DOCUMENTO DE MODIFICACIÓN Y ACLARACION No. 2

**DOCUMENTOS DE LICITACIÓN PRVC-II-60-LPI-O-2019**

**OBRAS DE MEJORAMIENTO Y REHABILITACIÓN EN 7 CAMINOS DE LA RED VIAL CANTONAL**

**FECHA DE EMISIÓN:  
12 de noviembre de 2019**

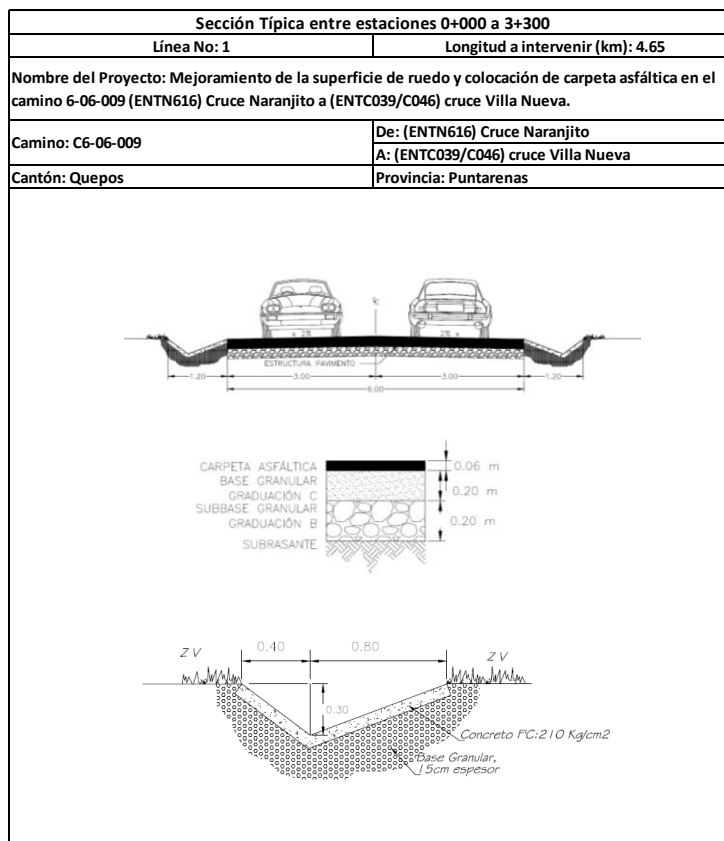
En el mismo proyecto se modifica la sección típica de la siguiente manera;

- ✓ Sub-base granular con un espesor compactado de 20,0 cm.
- ✓ Base granular con un espesor compactado de 20,0 cm.
- ✓ Carpeta de mezcla asfáltica en caliente con un espesor de 6,0 cm.

La sección típica del proyecto es la siguiente:

Esta sección deberá sustituir a la incluida en el cartel de licitación en la página 141.

**Imagen 1.** Detalle de la sección transversal de la actividad (zanja y rellenos)

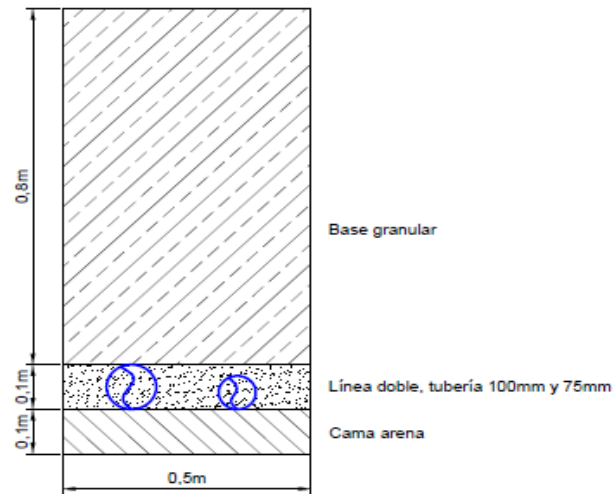
10. Favor describir el alcance de la actividad “*Construcción de línea de conducción de agua potable 4 pulg*” . Adicionalmente facilitar un detalle de la sección transversal de la actividad (zanja y rellenos) y una lista de accesorios que el oferente debe considerar en su oferta tales como válvulas, codos, etc, adicionalmente facilitar especificaciones del material para relleno y confirmar si se deben considerar pruebas hidroneumáticas para liberar la tubería.

**Respuesta:** Se adjunta la lista de accesorios para que los oferentes lo consideren dentro del renglón de pago llamado “Construcción de línea de conducción de agua potable 4 pulg” para este proyecto.

**Imagen 2.** Detalle de la sección de acera

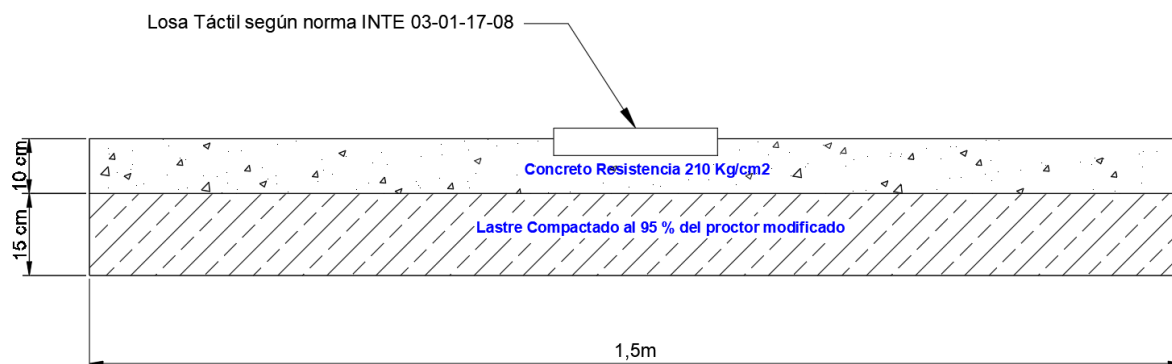
11. Favor facilitar el detalle de “Acera con loseta táctil” a construir, en donde se muestre la configuración, dimensiones, etc...

**Respuesta:** Con respecto a la construcción de la acera, en el sumario de cantidades se indica 165m<sup>2</sup>, distribuidos en una longitud de 110m, 1,50m de ancho y 10cm de espesor. El tipo de loseta y su distribución será de acuerdo a la norma INTE 03-01-17-08, se adjunta documento. La acera tendrá el siguiente detalle:
